**STUDIO LEGALE
GRECO**
MAGISTRATURE SUPERIORI

Spett.le
**Ministero dell'ambiente
e della tutela del territorio e del mare**
Direzione generale per le valutazioni ambientali
Divisione II – Sistemi di valutazione ambientale
Via Cristoforo Colombo 44
00147 – Roma
PEC: dgsalvanguardia.ambientale@pec.minambiente.it

OGGETTO: Italia Nostra Onlus - Comitato Montecastelli Viva Onlus - istanza di permesso di ricerca di risorse geotermiche finalizzato alla sperimentazione di impianti pilota “Castelnuovo” – procedura di valutazione di impatto ambientale c/o MATTM – osservazioni ex art. 24 co. 4 D. Lgs 152/2006 e ss.mm.ii. sulle integrazioni depositate dalla proponente

Tavola 7 - Carta del valore intrinseco

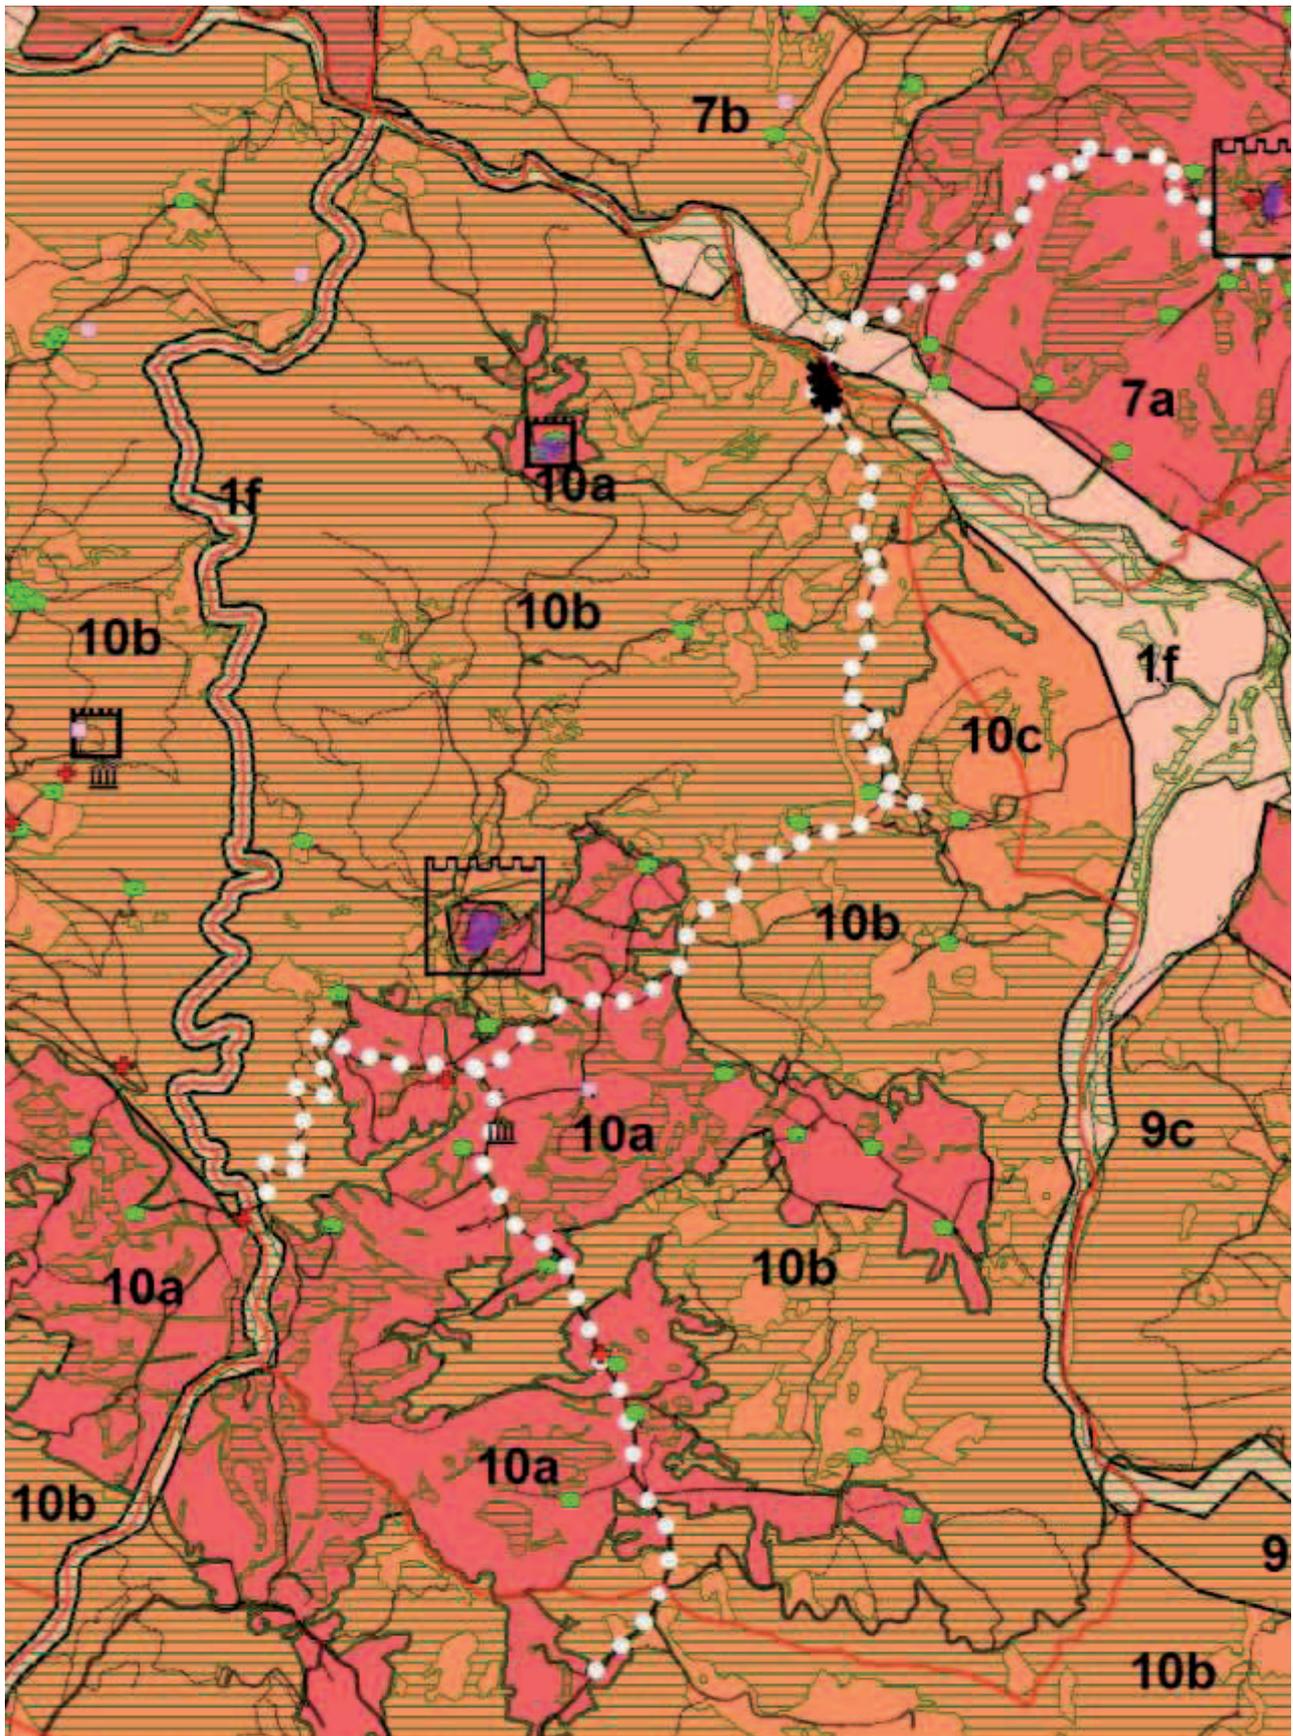
Nel nostro caso, le analisi riassunte dalle cartografie allegate mettono in evidenza le seguenti considerazioni: la spina centrale del territorio di Montecastelli Pisano, insieme alle quote parti limitrofe del Comune di Radicondoli, alla Foresta di Berignone, all’alto corso del Fiume Cecina e dei suoi affluenti costituisce la struttura fondamentale di un sistema ambientale di alto pregio, importante per numerosi indicatori di tipo paesaggistico, naturale, visuale, archeologico e storico. Queste stesse aree e i bacini fluviali circostanti esprimono un alto livello di vulnerabilità, in quanto relativamente incapaci di assorbire trasformazioni per la loro natura intrinseca. In questo contesto non sono presenti aree degradate o meno espressive, dove per es. siano avvenuti fenomeni di trasformazione dovuti a scariche o costruzione di magazzini e stabilimenti capaci di rendere meno significativi gli elementi ambientali di base (storici, naturali e visuali), con le poche eccezioni prima notate.

Esaminiamo in primo luogo il VALORE INTRINSECO di questi paesaggi e valutiamone la VULNERABILITA’.

Tavola 8 - Carta della vulnerabilità

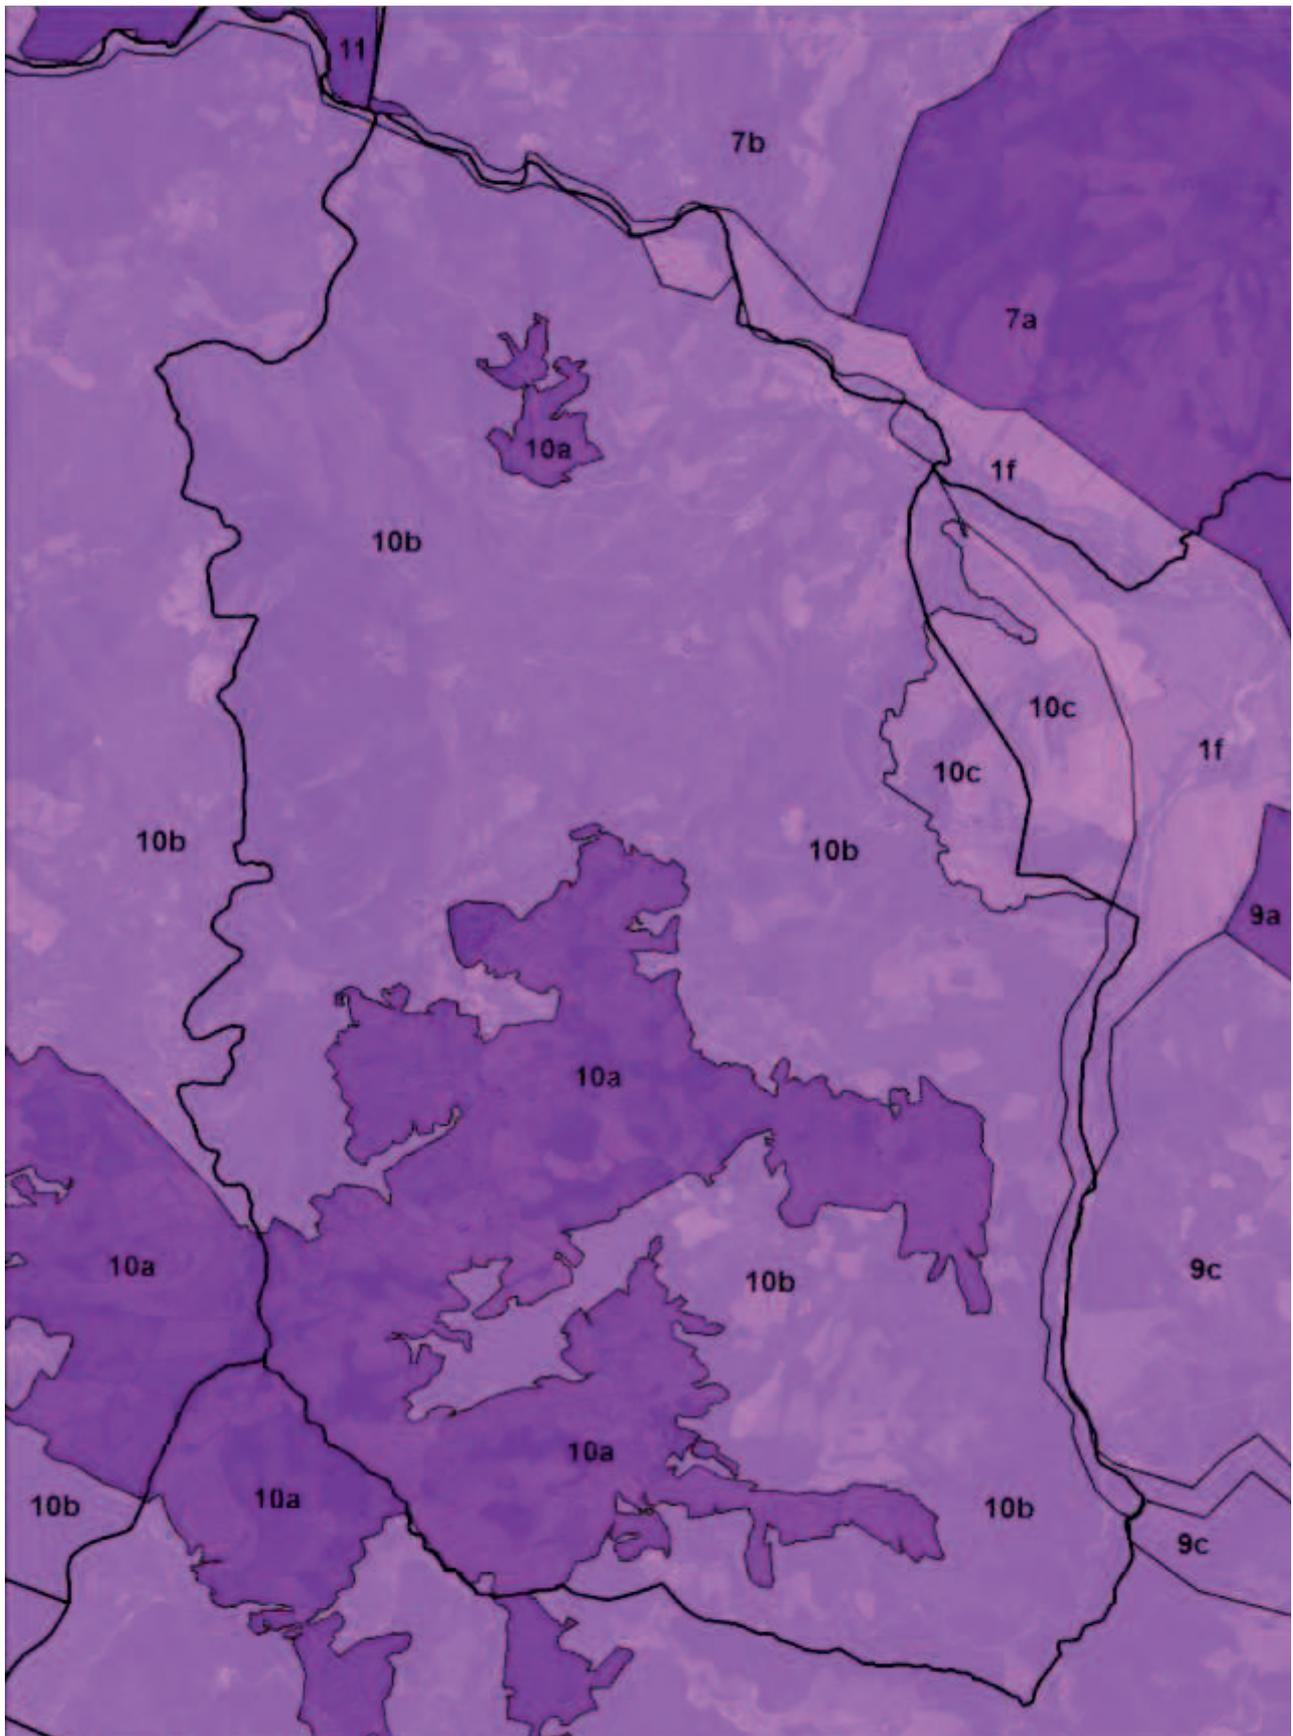
N.B: nella "Relazione paesaggistica" non c'è traccia di nessuno di questi argomenti.

Tavola 6 - Carta delle unità di paesaggio

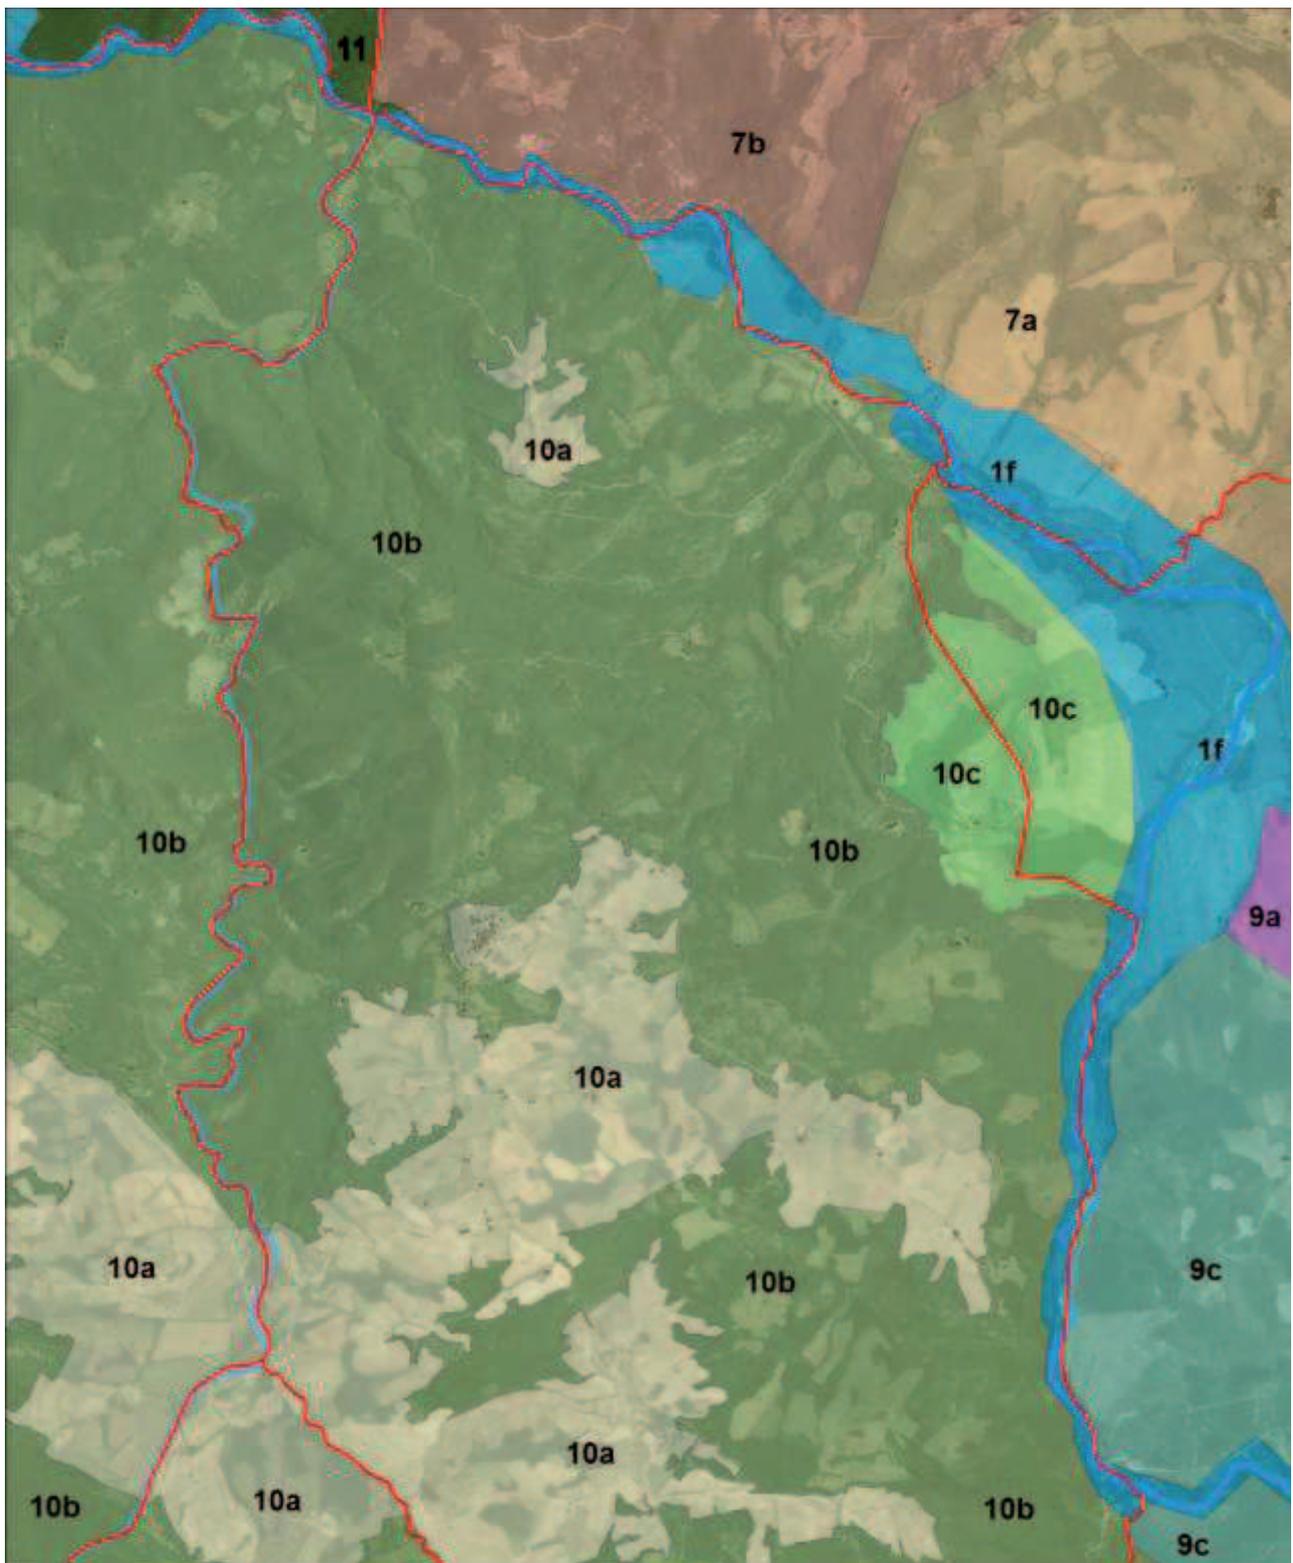
In questa descrizione sono assenti i giudizi di valore del contesto allo studio. Non così nella precedente identificazione delle UNITA' DEI PAESAGGI riportata nella citata **Perizia del 14.3.2016**, dove veniva mostrata un'apposita cartografia identificativa delle diverse tipologie, come segue.
